Vysvětlení a doplnění zadávací dokumentace č. 3

Veřejná zakázka	
Název:	Kompaktní regálový systém
Identifikátor zakázky (systémové číslo):	P19V00000418
Evidenční číslo ve Věstníku VZ:	Z2019-014778
Datum zahájení zadávacího řízení:	2. 5. 2019
Zadavatel	
Název:	Krajská knihovna Vysočiny
IČO:	70950164
Adresa sídla:	Havlíčkovо náměstí 87, 580 01 Havlíčkův Brod
Osoba oprávněná jednat za zadavatele:	Ing. Jitka Hladíková, ředitelka
Kontaktní osoba zadavatele:	Projektová kancelář Kraje Vysočina, příspěvková organizace Ing. Marek Bena, tel. +420 604 119 057, benam@pkvysočina.cz
Profil zadavatele:	https://ezak.kr-vysocina.cz/profile_display_188.html

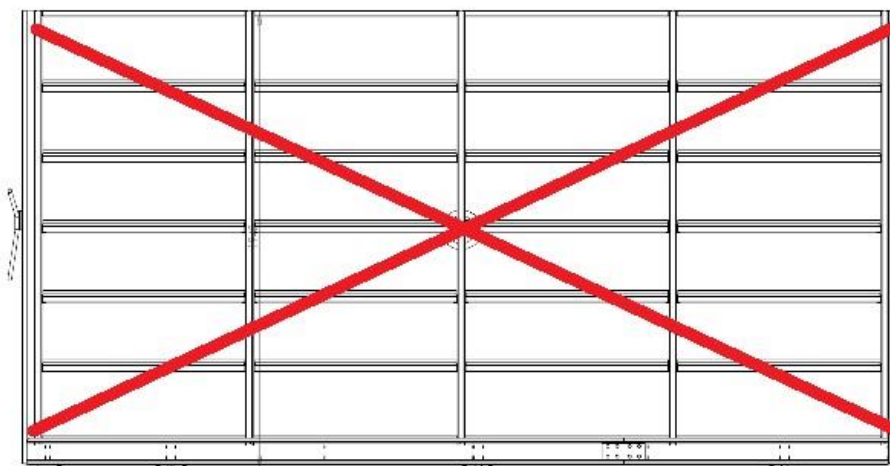
5. Prosím též o lepší popis rozpěry (na každý modul 2 ks) jsou vyrobeny z ocelové pásoviny Jak asi má rozpěra vypadat případně kde se má nacházet. Definujte jak máme brát modul. Jedná se o sloupec polic případně o celý jeden regál...

Rozpěra je prvkem zajišťujícím prostorovou tuhost celého regálu (viz zvýraznění na následujícím schématu. Modulem je míněn celý regál.
